**Avis de la Mission Régionale d'Autorité environnementale
Nouvelle-Aquitaine sur
le projet d'aménagement d'une zone mixte « Les Jardins de la
Masse » sur une friche industrielle à Agen (47)**

n°MRAe 2022APNA110

dossier P-2022-12939

Vue aérienne du site et aire d'étude (extrait de l'étude d'impact page 26)

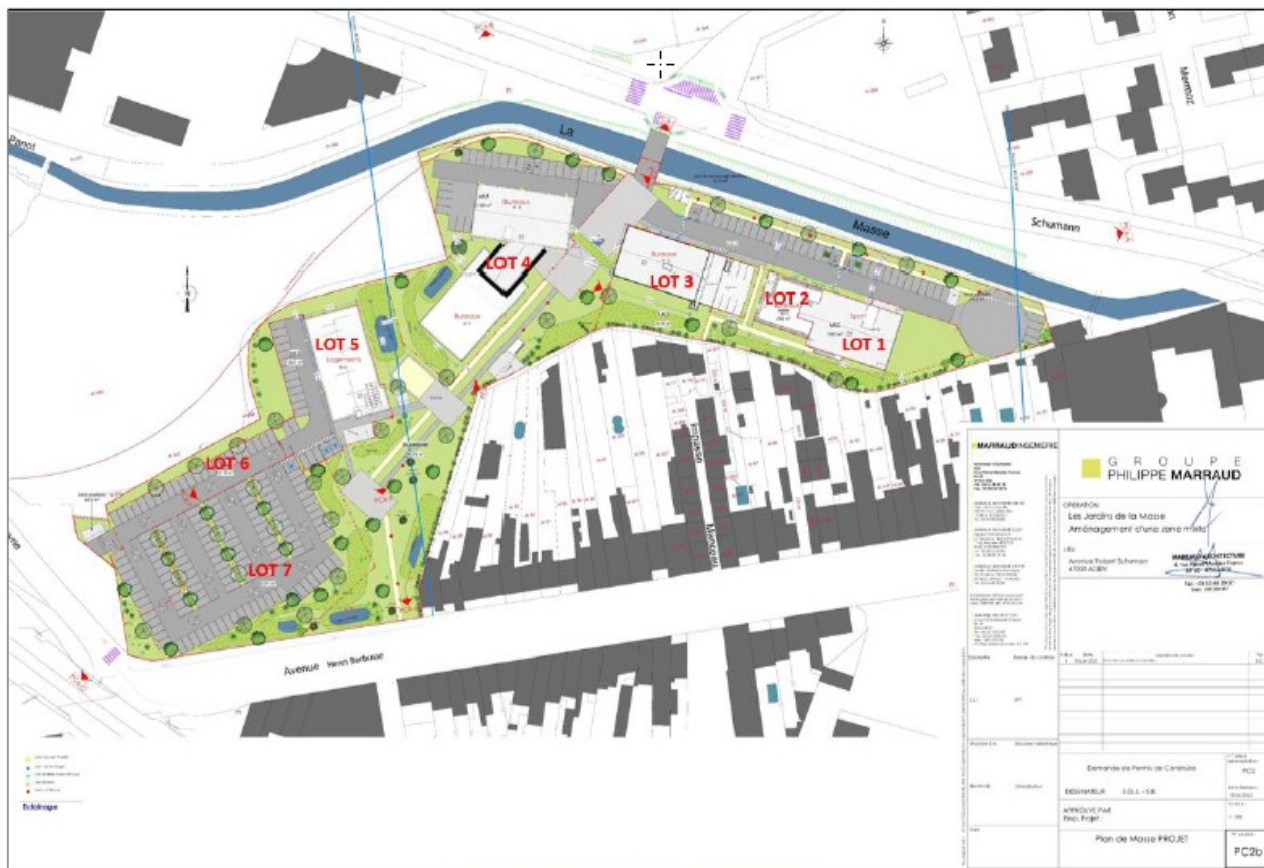
La MRAe relève que l'étude d'impact ne mentionne pas le périmètre ORT, et ne précise pas que le projet s'insère dans le nouveau projet d'écoquartier de la Villette. Seule l'étude acoustique et la notice paysagère du permis de construire évoquent l'écoquartier et le diagnostic porte essentiellement sur l'aire d'étude immédiate du projet (cf cartographie relative à l'aire d'étude page 26 de l'étude d'impact).

La question de l'échelle des études se pose donc puisque le projet s'inscrit dans un cadre plus large. L'analyse de l'état initial aurait dû faire apparaître qu'il constitue une composante d'un aménagement plus étendu et justifier des périmètres d'études retenus selon les thématiques.

La MRAe recommande d'apporter les éléments permettant au public d'appréhender le projet d'aménagement mixte de cette friche dans le projet plus global d'écoquartier porté par la commune d'Agen. Dans ce cadre il conviendra d'argumenter la pertinence du périmètre d'étude retenu ou de préciser certaines analyses.
